Umbau J. Brage u. Bele.

Einbau v. 2 Ölbunker je 11 t. Inh.

Geändert am 15.4.52 nach Lloyd Register

A 20942. a.

Port or starboard deep settling tank

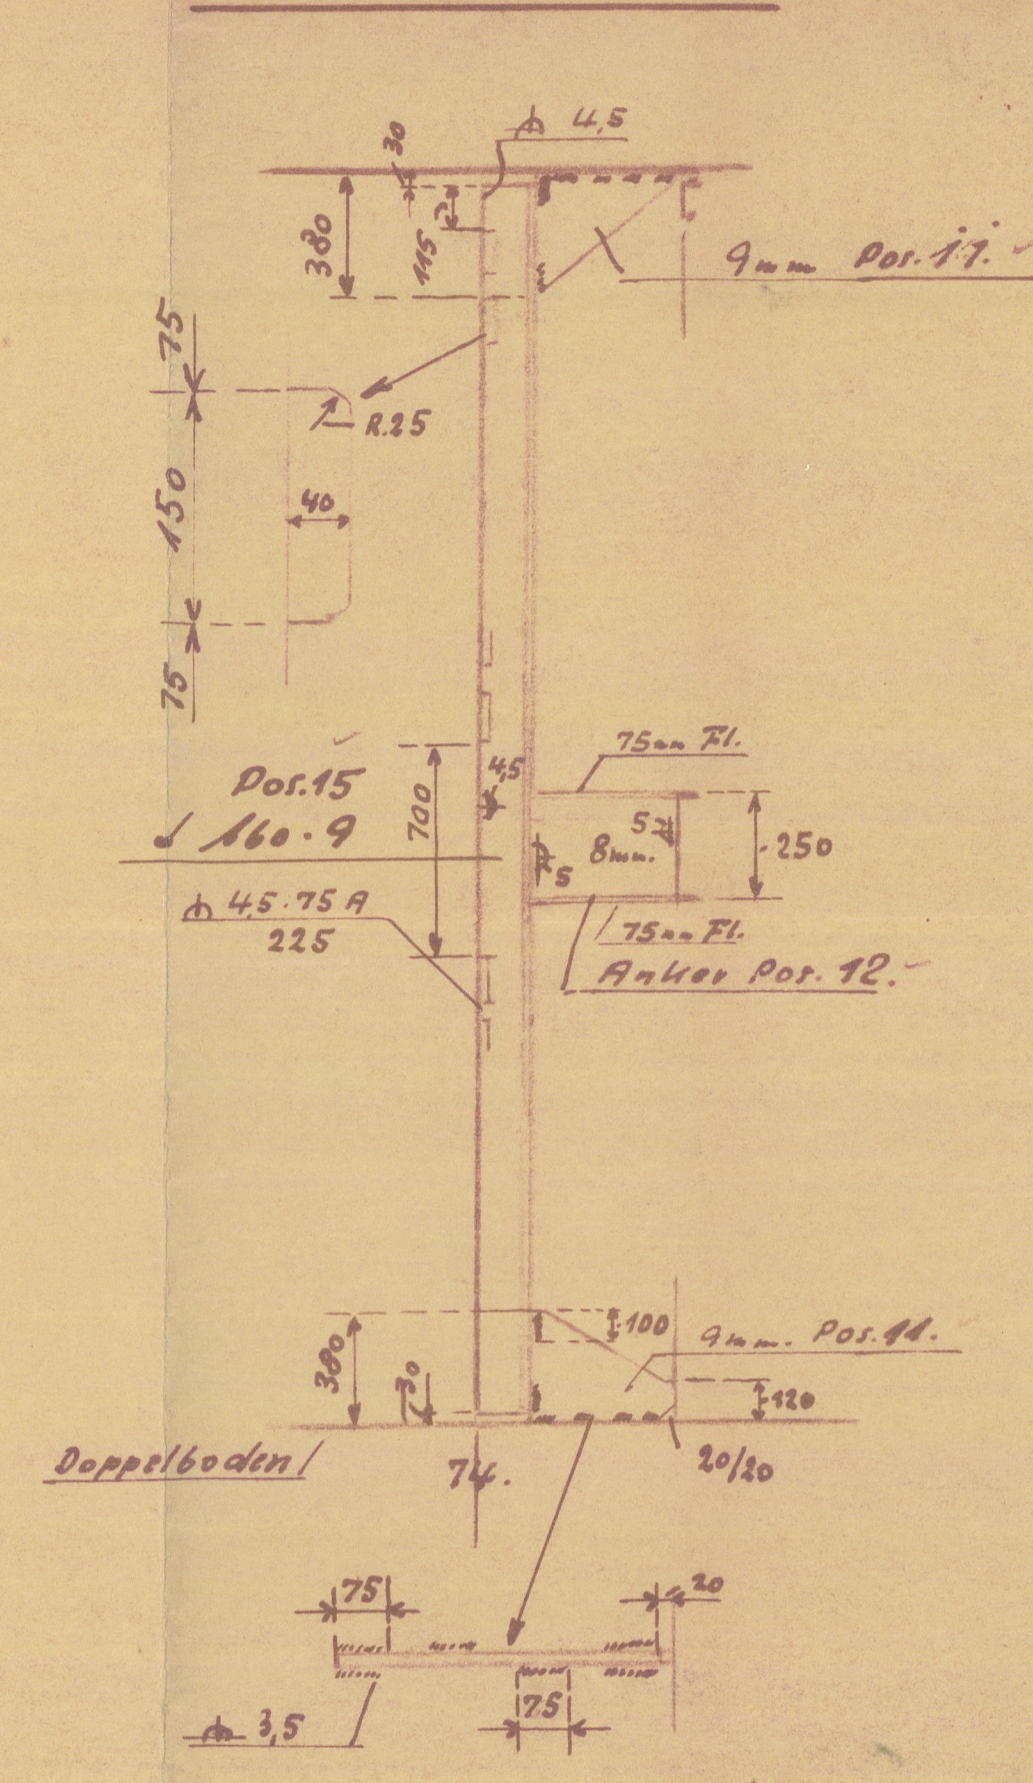
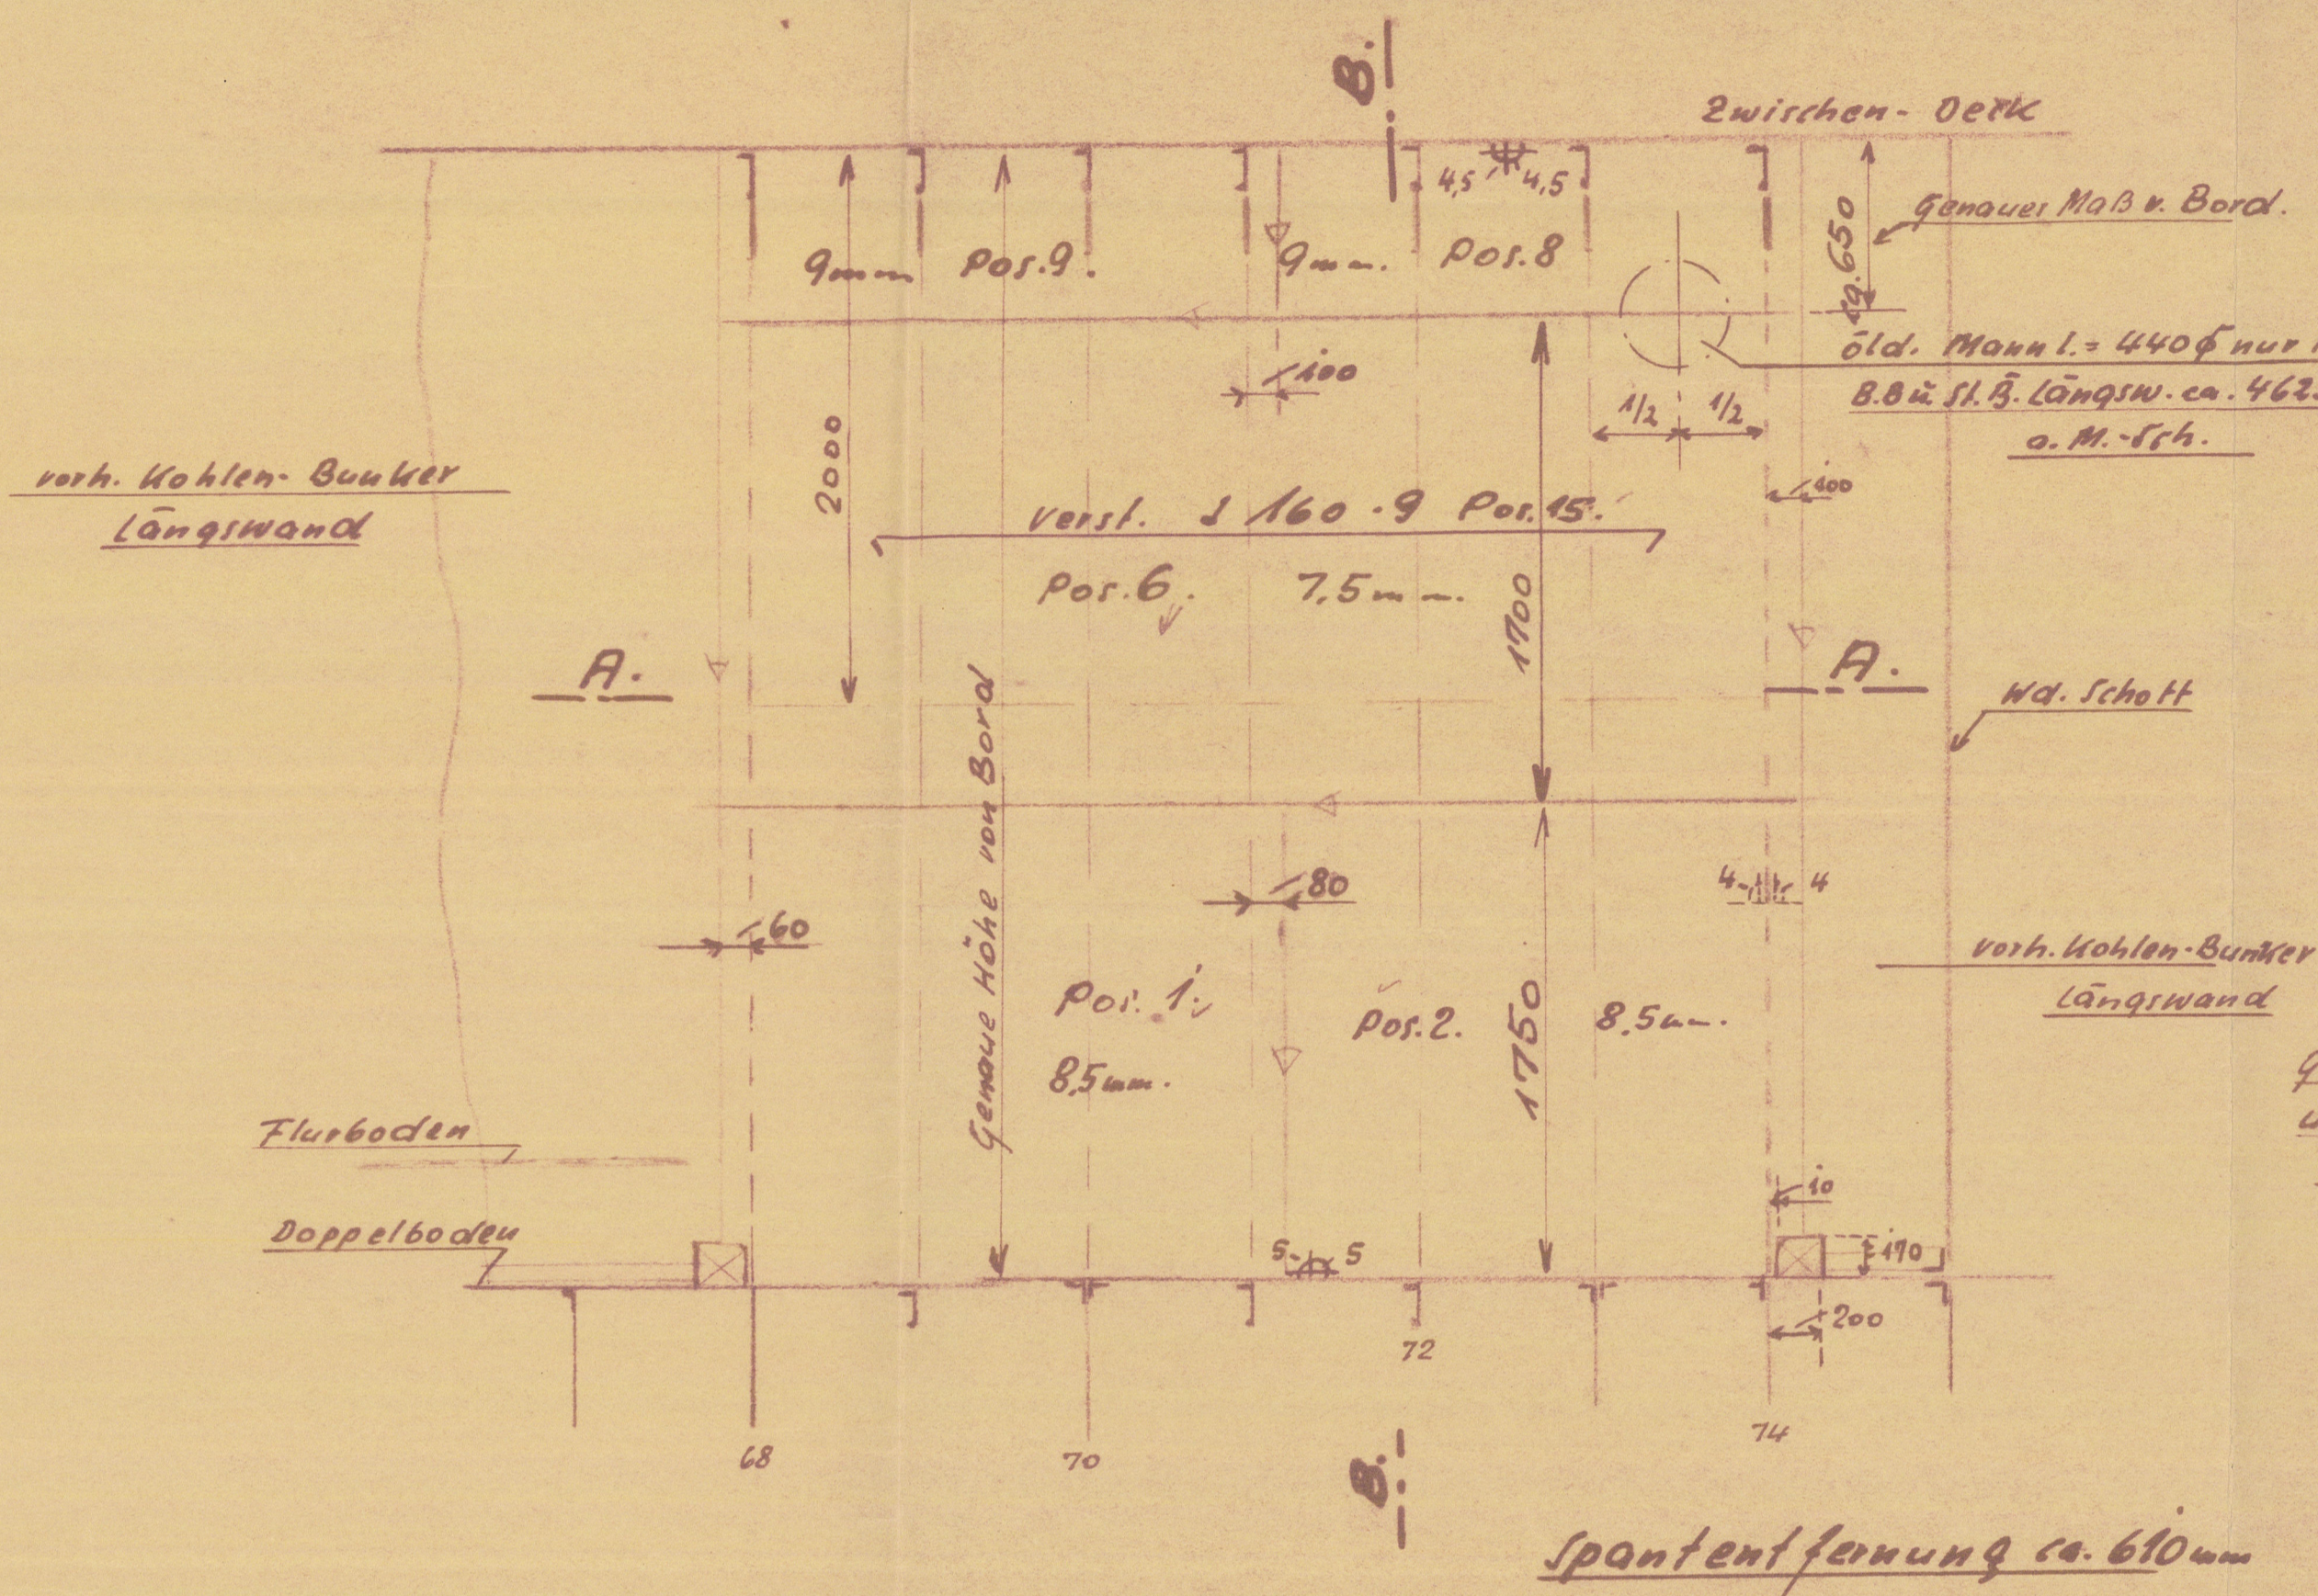
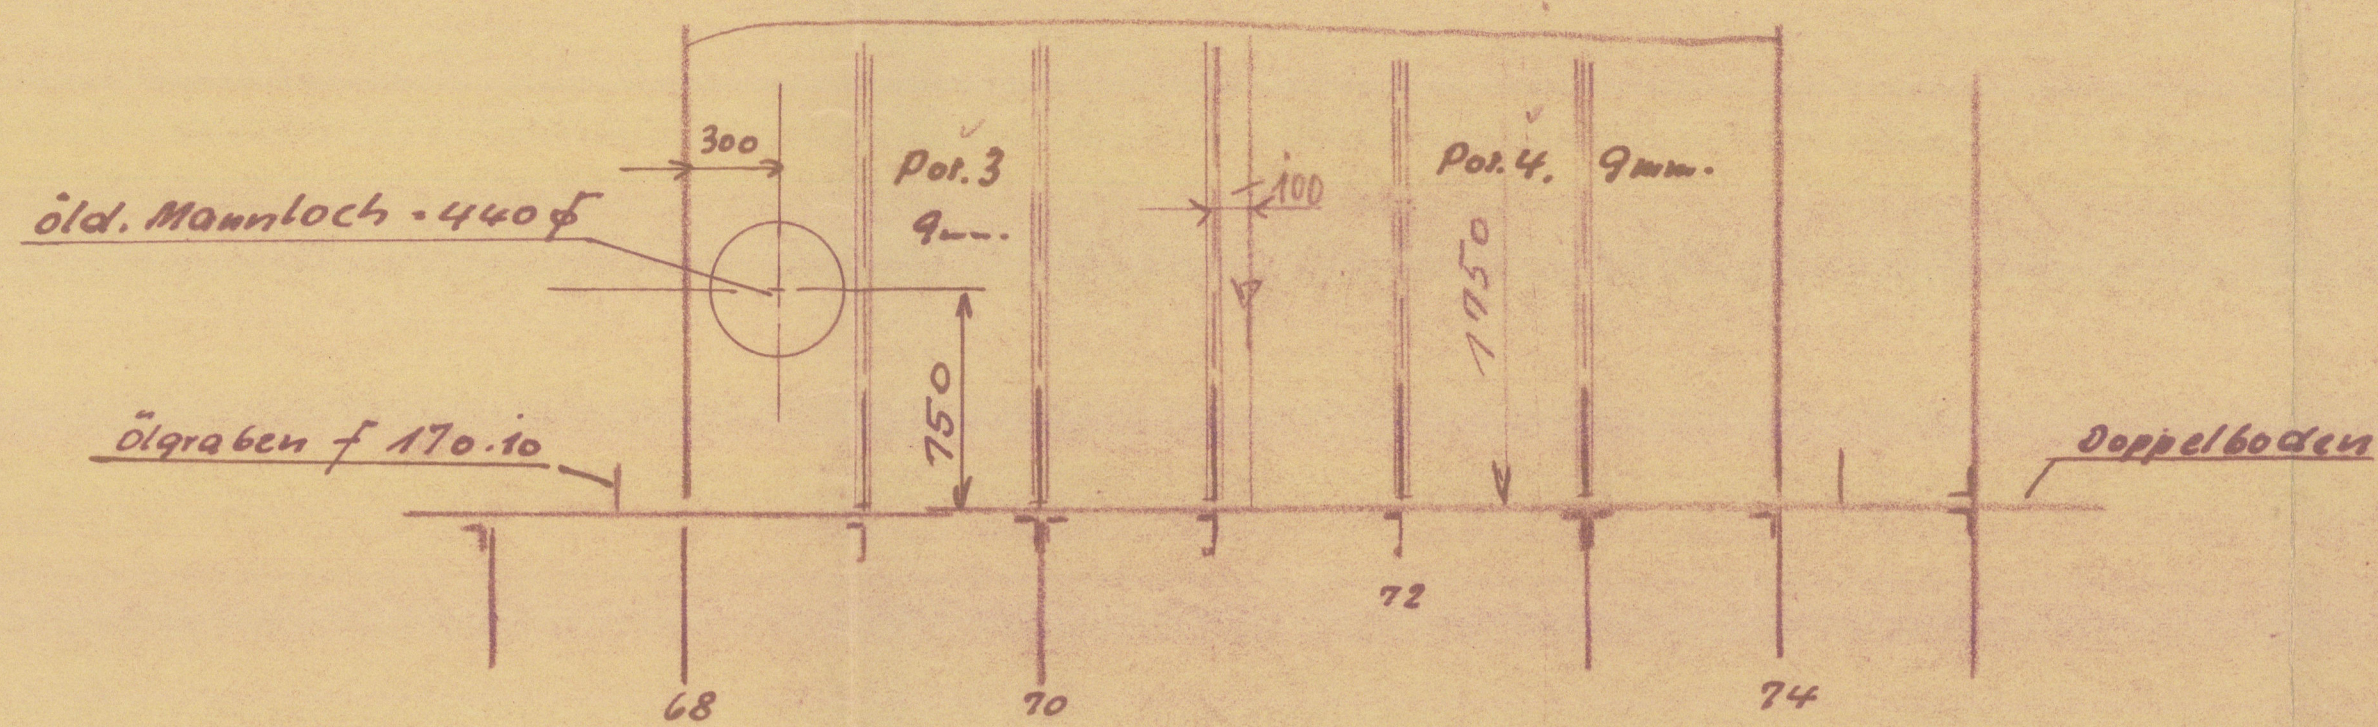
brassflow not to exceed 3.2 meters above top of tank
